## 重要なお知らせ

### 2002年6月～2003年6月に出荷いたしました、 エスティマ（ACR、MCR30,40系）ZERO-WAGON ノア、ボクシー（AZR60,65G）ZERO-WAGON サスペンションキット、フロント部自主交換のお知らせ

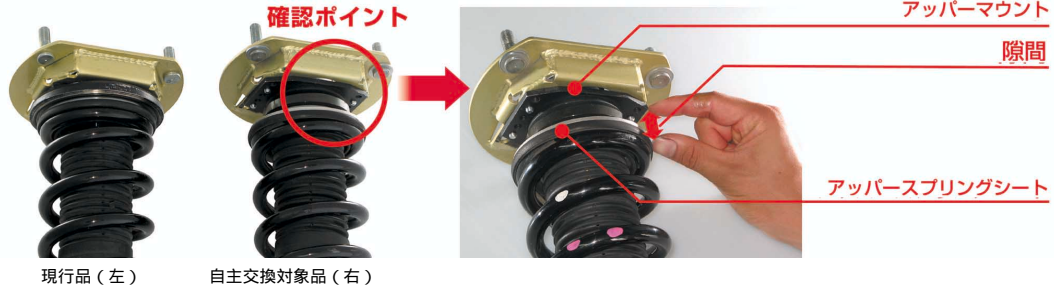
さて、2002年6月～2003年6月に出荷させていただきました、トヨタ・エスティマ（ACR30・40/MCR30・40）及び、ノアボクシー（AZR60・65G）サスペンションキットZERO-WAGONの一部のタイプにおいて、定期点検を怠ると、フロントアッパーマウントのショックトップ部に緩みの事案が発生いたしました。取扱説明書には、定期的な増し締め点検等の励行が記載されております。しかしショックトップ部が点検しにくい場所に位置していることを考慮し、ショックマウント部を設計変更した現行販売品との交換をお願い致します。

1. 装着タイヤを外して下さい。
2. サスペンションキットのボディ装着接合部を確認して下さい。
3. 下記の写真のように装着状態で、アッパースプリングシートとアッパーマウントの間に、指が入る隙間があれば、自主交換対象品です。  
'03年7月以降製造品は、スプリングシートとアッパーマウンとの接続部に隙間がありません。（下記写真参照下さい）そのままご使用下さい。
